Приложение 5

к Акту обследования ОСИ к паспорту доступности ОСИ № 39-12/2024 от «04» декабря 2024 г.

5. Санитарно-гигиенических помещений

Муниципальное бюджетное дошкольное образовательное учреждение г. Астрахани «Детский сад № 38»

Фото 5.1

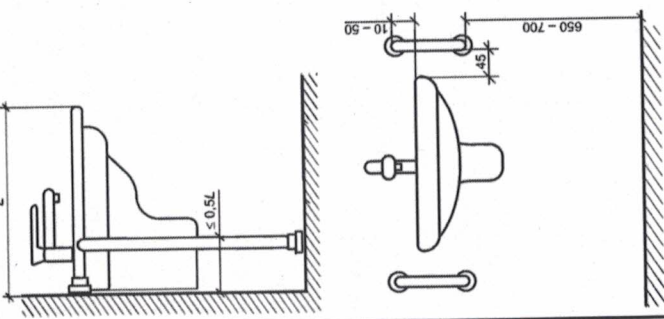
N п/п	Наименование функционально-планировочного элемента	Наличие элемента		Выявленные нарушения и замечания	Работы по адаптации объектов			
		есть/ нет	N на пла не		N фото	Содержание	Виды работ	
5.1	Санузел	есть			Ширина дверного проема в свету – 0,60 м.	К, О-н	Увеличение ширины проёма невозможно конструктивных особенностей здания. При расположении дверного проёма в несущих конструкциях допускается уменьшение до 0,80 м. (п. 6.2.4 СП 59.13330.2020)	Текущий ремонт

Фото 5.2

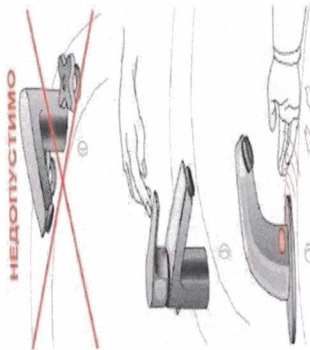
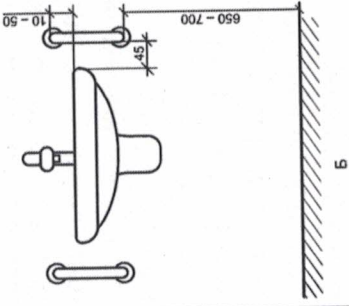
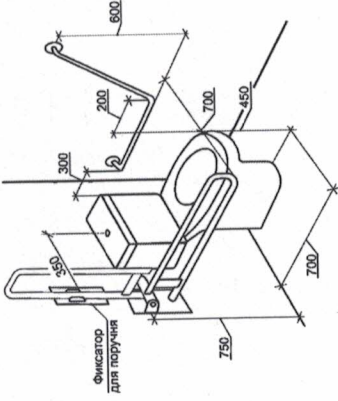
1.3			Высота раковины – 0,80 м, раковина установлена на подставке. Отсутствуют опорные поручни у раковины.	О-н, К, С-п	Требования к установке раковины (высоту до верхнего края и свободное пространство для ног) – по 8.1.7. Зона досягаемости для посетителя в кресле-коляске должна находиться в пределах: при расположении сбоку от посетителя – не выше 1,4 м и не ниже 0,3 м от уровня пола; при фронтальном подходе – не выше 1,2 м и не ниже 0,4 м от уровня пола. (п. 8.1.7, 6.5.9, 6.5.1, 6.5.2 СП 59.13330.2020, п.6.2.1.4 – 6.2.1.6, 6.2.1.16, 6.2.1.17, 6.4.1 – 6.4.5 ГОСТ Р 51671-2020)	Капитальный ремонт
-----	--	--	--	-------------	---	--------------------

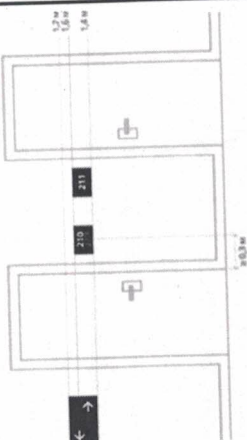
N п/п	Наименование функционально- планировочного элемента	Наличие элемента		Выявленные нарушения и замечания		Работы по адаптации объектов		Виды работ
		есть/ нет	N на пла не	N фото	Содержание	Значимо для инвалида (категория)	Содержание	
6.1	Визуальные средства	есть						
6.1.1	Двери (входные)				Перед входом на территорию, рядом с входной калиткой, отсутствуют знаки, указывающий на доступность учреждения для МГН.	С-п, С-ч	После адаптации объекта установить знаки всех трёх нозологий.    	Организа ционные мероприят ия

6.2 6.1.1	Пути эвакуации (в т.ч. зоны безопасности)	есть		Отсутствуют предупреждающие тактильные указатели (ТНУ) перед входом на территорию	С-п	Установить предупреждающие тактильно-контрастные указатели перед входом на территорию. Предупреждающие указатели должны иметь глубину - протяженность пересекаемой части от 500 до 600 мм и рифления следующего типа: - усеченные конусы, - усеченные купола или цилиндры, расположенные в линейном порядке, - используемые для обустройства перед лестницами и дверями предупреждающих ТНУ, - разрешающих движение в прежнем направлении с остротностью. или установить оборудование систем радиоинформирования и ориентирования (говорящий город). (п.4.1.6 ГОСТ Р 52875-2018, п.5.1.10 СП 59.13330.2020, п.5.8.СП 136.13330.2012)  	Текущий ремонт
				Отсутствует знак «Выход для инвалидов в кресле - коляске»	К	Знак «Выход для инвалидов на кресле-коляске» применяется, если не все выходы на объекте доступны для инвалидов. Размещается над дверями	Организационные мероприятия
